# 改善箇所説明図

排気ガス再循環装置（EGR）モジュール

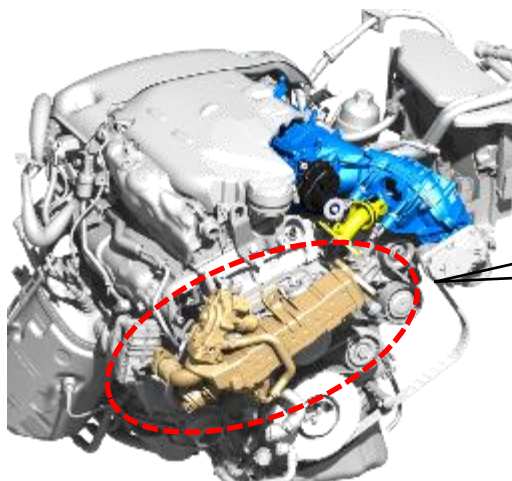
基準不適合箇所

ディーゼルエンジンの排気ガス再循環装置（EGR）モジュールにおいて、耐久性の検討が不十分のため経年変化により冷却水が漏れるものがある。その場合、排気ガスに含まれる煤が冷却水と混合して排気ガス再循環装置（EGR）モジュールの内部に堆積し、高温になった堆積物がインテークマニホールドに流入し付着して、インテークマニホールドが溶損する可能性がある。最悪の場合、火災に至るおそれがある。

全車両、排気ガス再循環装置（EGR）モジュールを対策品と交換する。また、インテークマニホールドの状態を確認し、損傷が見られる場合は新品と交換する。

識別：左フロントドアアロアヒンジ取り付けボルト（下側）の頭に黄色ペンを塗布する。
